Avis délibéré
de la Mission régionale d'autorité environnementale
Provence-Alpes-Côte d'Azur sur le projet "Ecotone"
comprenant la réalisation d'un bâtiment à usage de bureaux,
salle de fitness, restaurant, hôtel-restaurant, salle de
conférences et de parcs de stationnement à Antibes (06)

N°MRAe
2021APPACA29 / 2827

Avis du 2005/2021 sur le projet "Ecotone" comprenant la réalisation d'un bâtiment à usage de bureaux, salle de fitness, restaurant, hôtel-restaurant, salle de conférences et de parcs de stationnement à Antibes (06)

Figure 3: Localisation de la zone remblayée (en jaune) et du site du projet (en rouge). Source : étude d'impact.

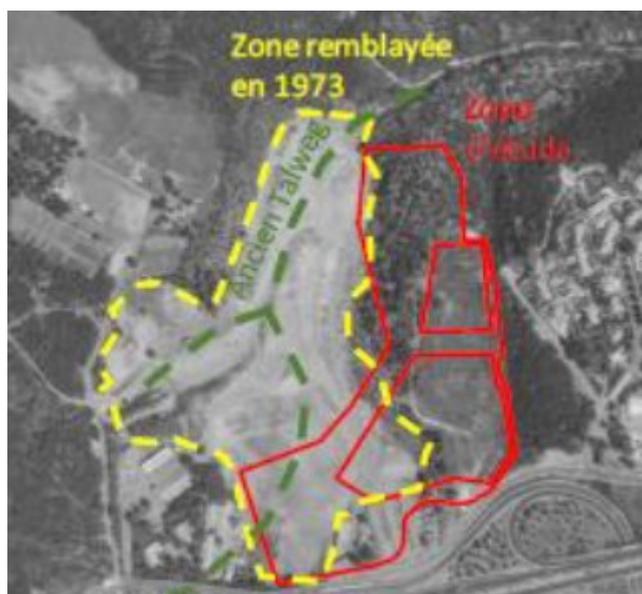
Le maître d'ouvrage ne présente pas et ne justifie pas les mesures qu'il retient parmi celles préconisées par le rapport d'étude de sol (annexe 14), pour assurer la stabilité du bâtiment⁷ ainsi que des terrains en pente à l'issue des terrassements (déblais, remblais)⁸.

La MRAe recommande au maître d'ouvrage de présenter et de justifier les mesures devant assurer la stabilité du bâtiment ainsi que des terrains en pente à l'issue des terrassements.

Figure 6: Localisation de la zone d'habitat des Terriers. Source : Google maps.

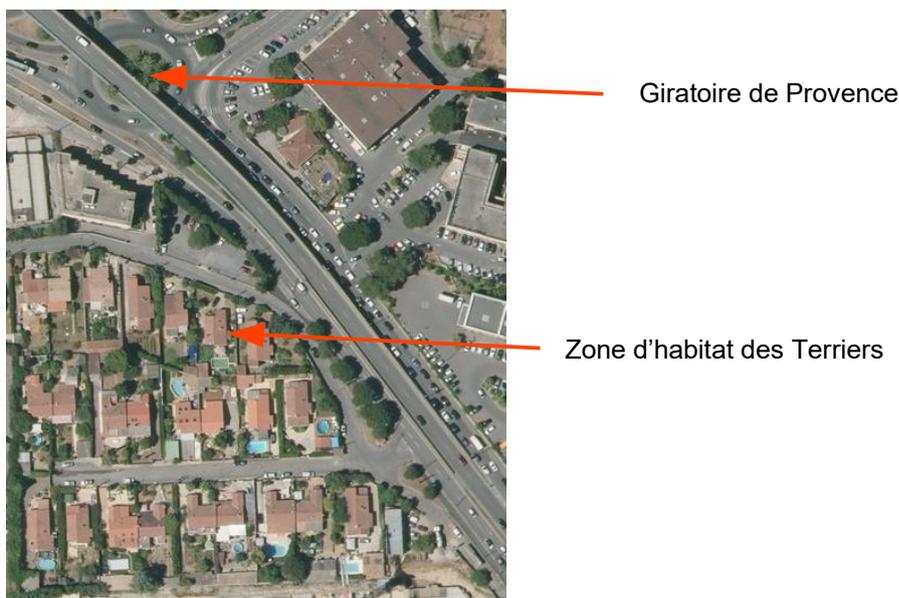
La MRAe relève qu'aucun point de mesures n'a été positionné aux abords de la zone d'habitat des Terriers située à proximité du giratoire de Provence au sud de l'A8 (cf. figure ci-dessous), alors qu'il subira une forte augmentation de sa charge globale en heures de pointe due au trafic induit par le projet (la mise en service des projets routiers et autoroutiers des Hauts Sartoux à la livraison du projet Ecotone n'étant pas assurée, cf. *supra*).

La MRAe recommande d'élargir le périmètre d'étude acoustique, afin d'intégrer la zone d'habitat des Terriers située à proximité du giratoire de Provence.
